島根原子力発電所2号機に係る事前報告に対する回答についての参考資料

島根原子力発電所2号炉の新規制基準適合性審査結果等に関する 鳥取県原子力安全顧問会議の意見

令和3年度第4回鳥取県原子力安全顧問会議の開催概要（令和4年3月18日）

図5-1 宍道断層の評価長さ

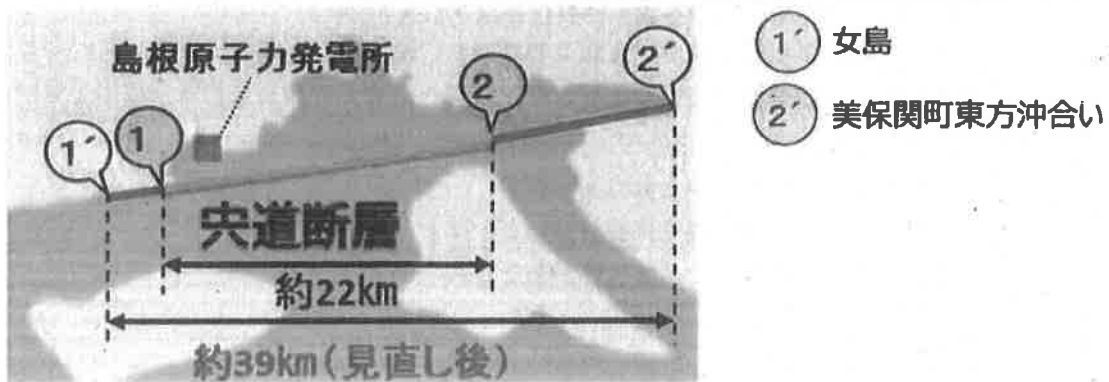
審査において、宍道断層の西端の調査精度が不十分であるとの指摘があり、さらに地震調査研究推進本部が宍道断層の東方に活断層の可能性のある構造について公表したことから、宍道断層の東西両端が論点となった。中国電力は追加調査を行い、高い調査精度により明らかに活動性のない女島（西端）から美保関町東方沖合い（東端）までの39 kmに見直した。さらに、宍道断層の東端を美保関町東方沖合いまで延長したことにより、そこ

審査での指摘を踏まえた追加調査の結果と最新の科学的知見を踏まえ、東端と西端を見直して、申請時の22 kmから39 kmに見直した。

図5-2 制震装置の外観及び構造

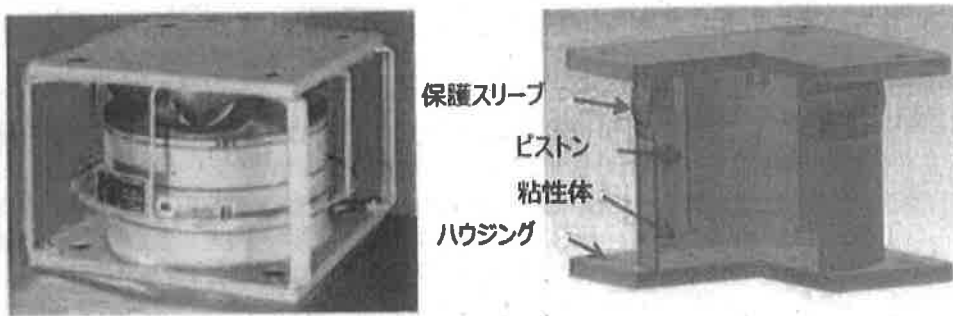
また、宍道断層の評価長さを当初申請の22 kmから39 kmに見直したこと及び断層幅、傾斜角、アスペリティ、短周期レベル、すべり角、破壊伝播速度等の不確かさを考慮したことにより、宍道断層による基準地震動を当初の600ガルから820ガルに見直した。さらに、震源を特定せず策定する地震動[※]による基準地震動については、北海道留萌支庁南部地震を基に585ガルを620ガルに見直し、鳥取県西部地震を基に531ガルを追加した。

基準地震動が600ガルから820ガルに大きくなったことにより、配管への耐震補強が必要となり、制震装置（3軸粘性ダンパ）を設置する方針に見直した。

図5-5 発電所沖の防波堤（2堤）

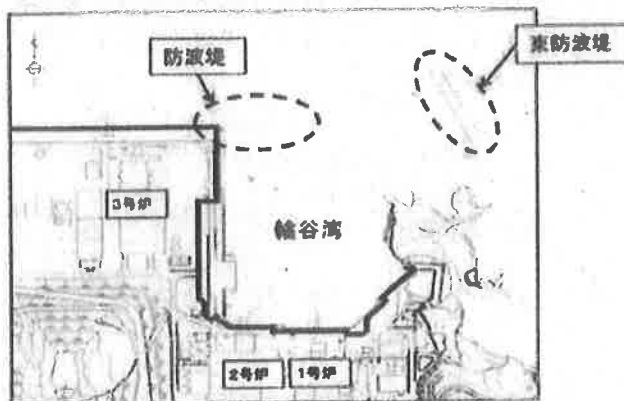
発電所沖に設置された防波堤と東防波堤が地震によって損傷した場合の津波高さへの影響等が論点となり、基準津波による評価水位を当初の9.5mから11.6mに引き上げた。

図5-6 ケーソンの耐震補強（イメージ）

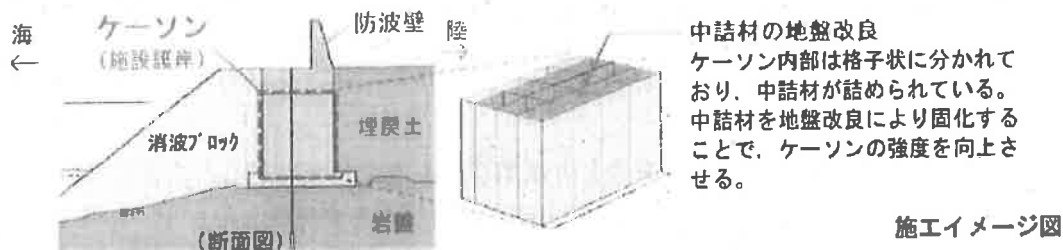
また、防波壁の耐震性、津波の障壁となる防波壁両端の地山の健全性、防波壁へ衝突する津波漂流物の選定等が論点となり、以下の対策を講じることとなった。

- ①防波壁の基礎としている既設の施設護岸（ケーソン）について、耐震性を満たさない可能性が否定できないため、ケーソンに対して耐震補強を行う。

図5-7 防波壁西端部の地山の表層土撤去範囲

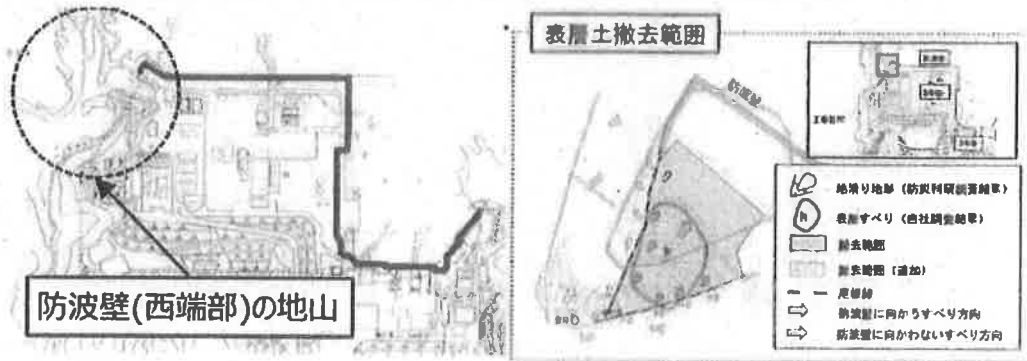
②防波壁両端とつながる地山は津波防護上の障壁となっており、基準地震動及び基準津波に対する健全性を確保している。しかし、西端の地山において地すべりが発生する可能性を完全には否定できないため、岩盤部までの表層土を全て撤去する。

図5-8 漂流物対策工（イメージ）

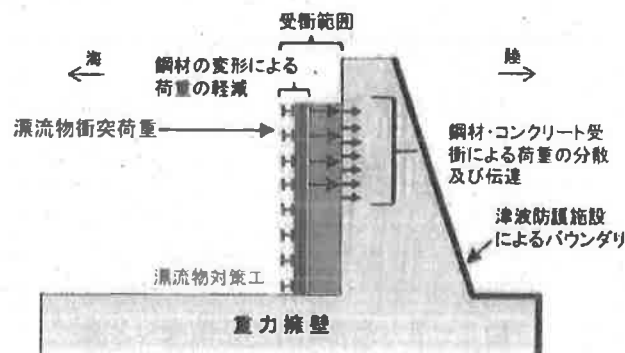
③防波壁に衝突する漂流物として想定する漁船について、航行不能となる可能性や操業地域の不確かさを踏まえて、近隣の漁港で最大の漁船である総トン数19トンの漁船までを対象とすることにしたため、防波壁に漂流物対策工を施す方針を示した（漂流物対策工の仕様は設工認で決定する）。

図5-13 防火帯の位置と外観

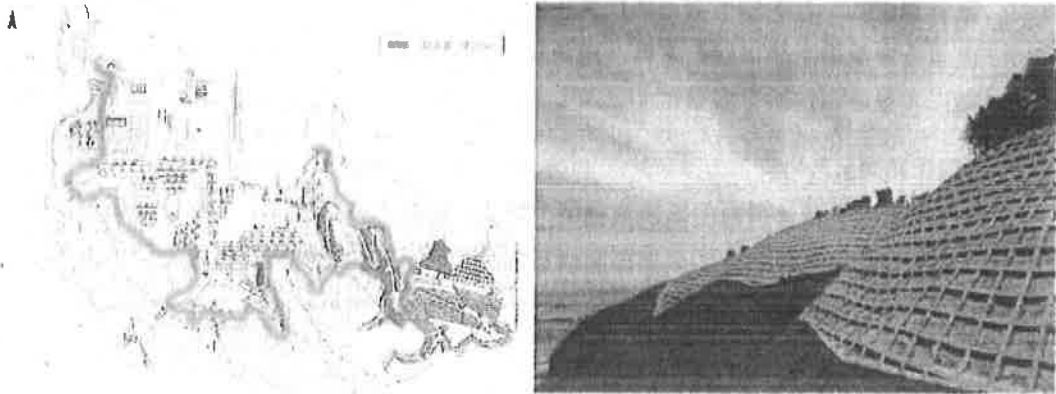
外部火災の想定が論点となり、森林火災については、燃えやすい若い林齢^{※15}に想定し直し、敷地造成に伴って防火帯の形状が大きく変更されたために原子炉建物までの距離も見直した上で火災の影響を評価した。発電所敷地内の可燃物については、可燃性から不燃性の固化材への変更、3号炉の軽油タンクの廃止等の見直しを行った。航空機落下による火災については、航空機落下確率の見直しによる火災の想定を見直した上で火災の影響を評価し直した。

内部火災においては、原子炉格納容器内の床や壁に塗布するコーティング剤の一部について、防災性から規制で要求されている難燃性への変更を検討するように指摘があり、難燃性のコーティング剤に見直した。また、早期消火のために、固定式のガス消火設備の起動方法を自動に見直すように指摘があり、全て自動起動に変更した。

図5-20 高圧・低圧注水機能喪失の炉心損傷防止対策

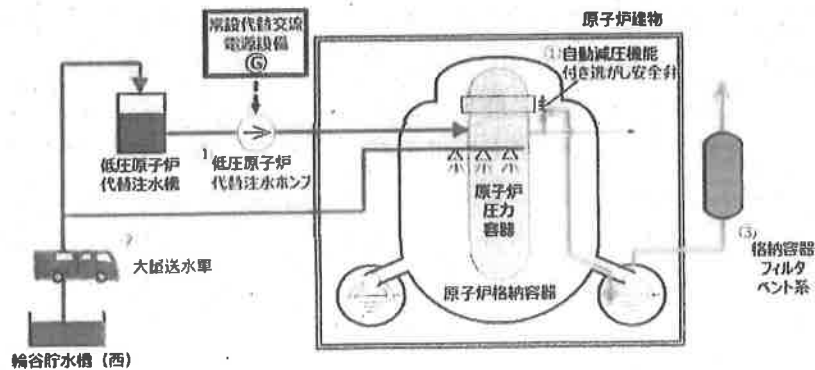
炉心損傷前に外部水源を使った格納容器代替スプレイを実施するかどうか論点となった。外部水源を使った格納容器代替スプレイをした後に炉心損傷が起こると、格納容器内に水が溜まっているため、それ以上の注水ができずに直ちにベントをしなければならなくなることから、炉心損傷後でも注水できるように炉心損傷前の格納容器代替スプレイをできるだけ行わないという方針であった。しかし、炉心損傷防止に全力で取り組むべき段階に炉心損傷後のベントのことを考えて有効な対策であるスプレイをしないという方針は本末転倒であるとの指摘があり、炉心損傷前から格納容器代替スプレイを実施する方針に変更した。

また、フィルタベントの実施条件も論点となった。重大事故時に地震が偶然起こることを想定し、重大事故が起こり、フィルタベントを行う前の格納容器内に水が溜まった状態での荷重と基準地震動による荷重を組み合わせた荷重で耐震評価をすると、ベント管^{※25}の耐震性が確保できないことから、フィルタベント実施前の格納容器内の保有水量を減らすため、フィルタベントの実施条件を外部注水量4,000トンからサプレッション・プール水位4.9m(通常水位+1.3m)に変更した。

図 5-22 雰囲気圧力・温度による静的負荷の炉心損傷防止対策

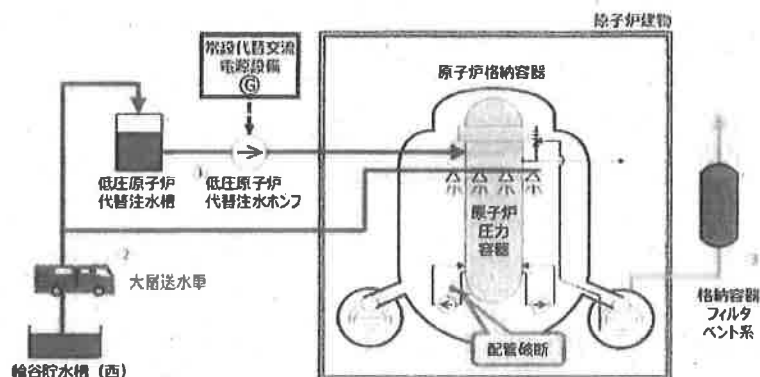
Cs-137の放出経路が論点となり、サプレッション・プールを経由しないフィルタベントによるCs-137の放出量についても評価するように指摘され、Cs-137の放出量は当初の約 2×10^{-3} TBqから約4.8 TBqに増加した。
